改善箇所説明図

改善の内容

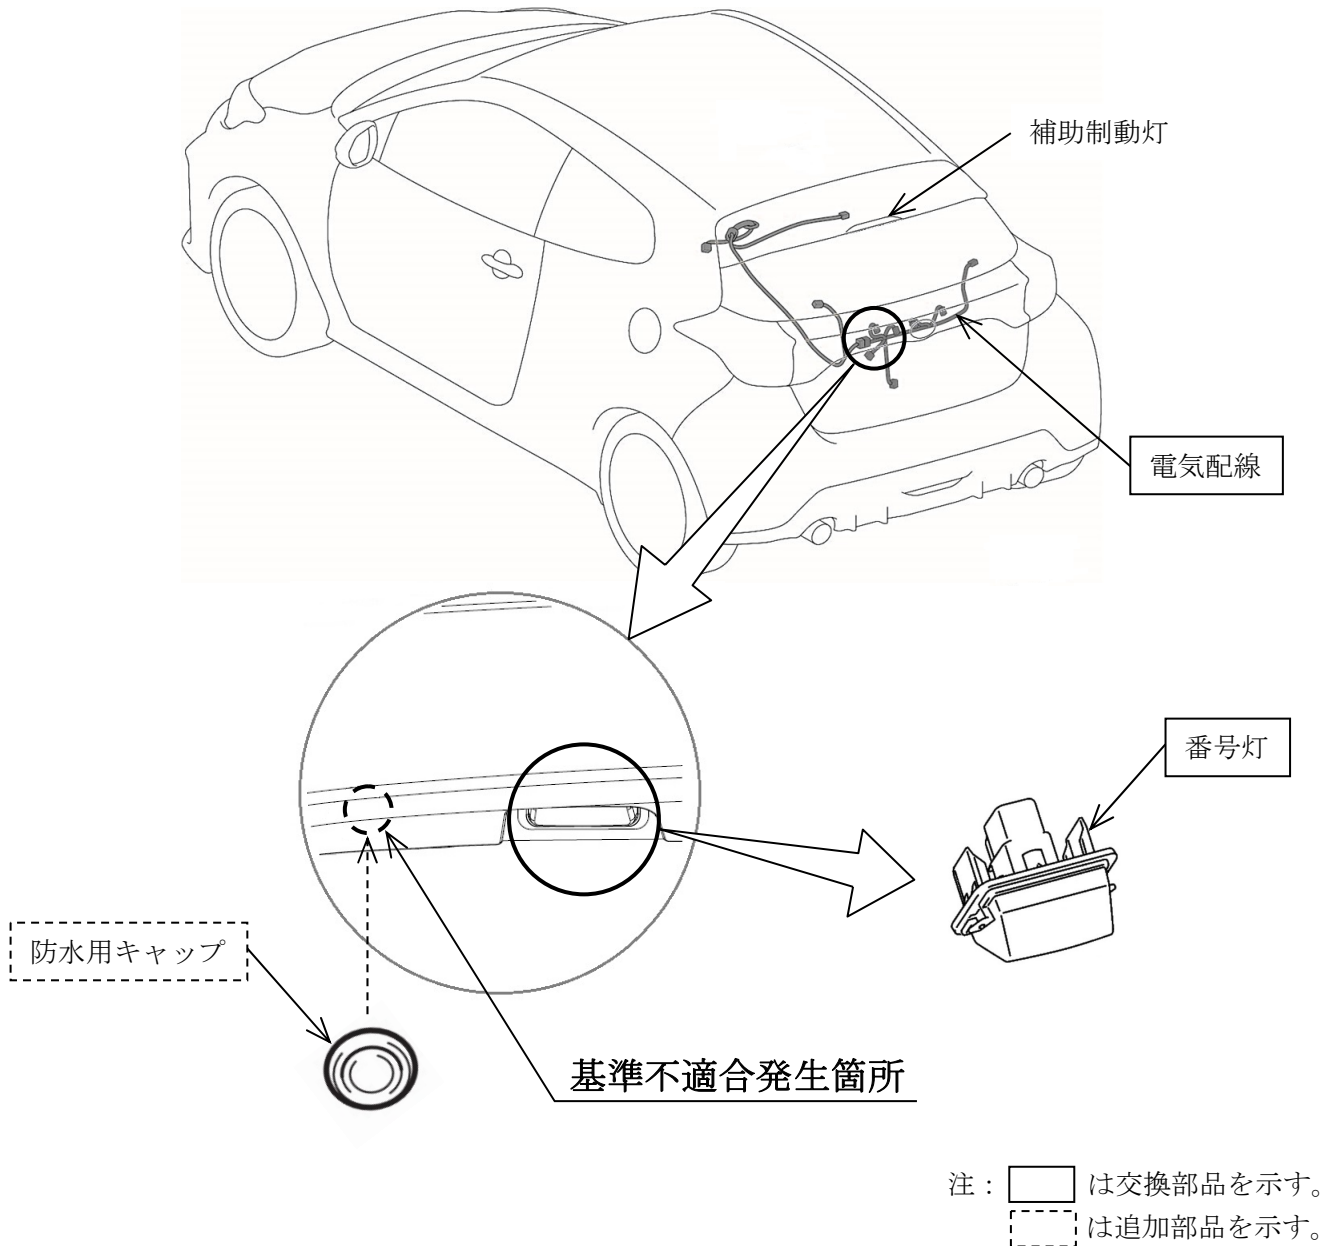
バックドアの防水用キャップにおいて、作業指示が不適切なため、当該キャップが組付けられておらず、高圧洗車等により電気配線が被水することがある。そのため、そのまま使用を続けると、コネクタ端子に錆が発生して導通不良となり、番号灯、補助制動灯およびドアロック等が機能しなくなるおそれがある。

全車両、防水用キャップを追加するとともに、番号灯および電気配線を新品に交換する。

識別：改善済車両には車台番号打刻位置の右側に黄色ペイントを塗布する。
